Van: " " <@coa.nl>
Verzonden: dinsdag 8 april 2025 15:01
Aan: " " <@dalfsen.nl>
Onderwerp: FW: Concept Waterhuishoudkundig plan AZC Dalfsen

Bij deze onze opmerkingen op het WHP. Aangezien we geen tekening met maatvoering en groeninrichting hebben ontvangen, heb ik ook die opmerkingen hierin verwerkt.

Onderwerp: Concept Waterhuishoudkundig plan AZC Dalfsen

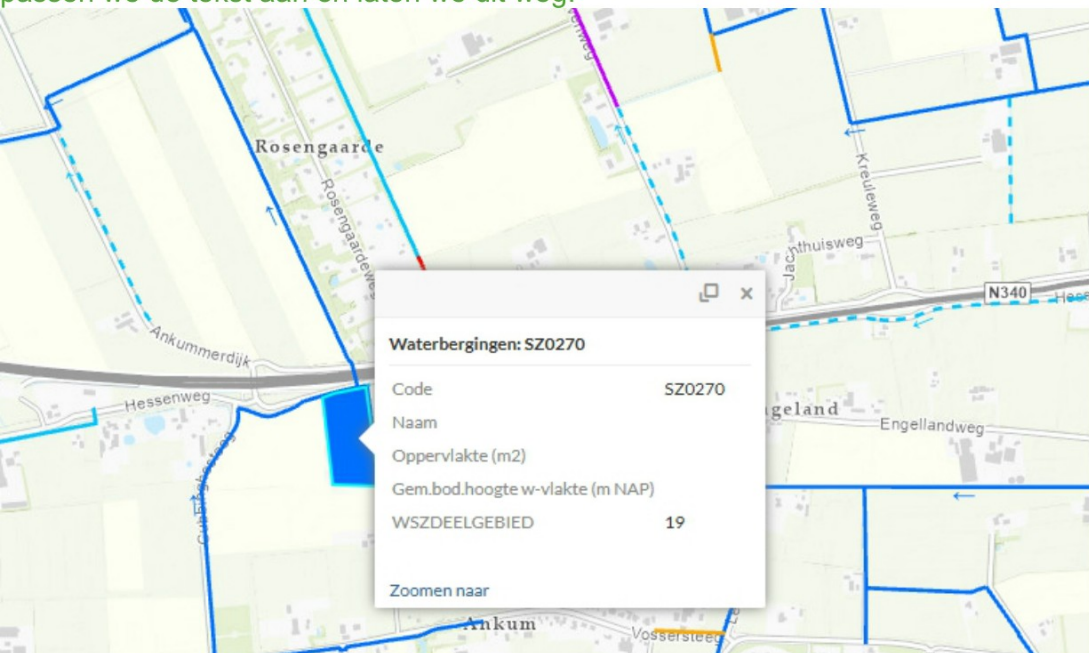
2.4- graag de uitgangspunten van het aantal personen en aantal m3 benoemen in het plan. Niet alleen verwijzen naar bijlage. Daarnaast, wat zijn de consequenties voor ons gemeentelijk stelsel? Kan ons stelsel dat aan?

Tekstuele aanpassing, passen we aan. Ter toelichting, is deze tekst opgenomen ivm het gelijktijdig uitwerken van de bijlage.

Uitgangspunten uit de bijlage nemen we over in de tekst.

Wij kijken in de WHP niet naar de consequenties voor het gemeentelijk stelsel, wij gaan uit van het door de gemeente aangeleverde aansluitpunt. De door ons aangeleverde debieten op dat aansluitpunt zijn door ons berekend en aan gemeente aangeleverd. De gevolgen en eventuele aanpassingen aan het gemeentelijk rioolstelsel zijn in onze beleving verantwoording van de gemeente.
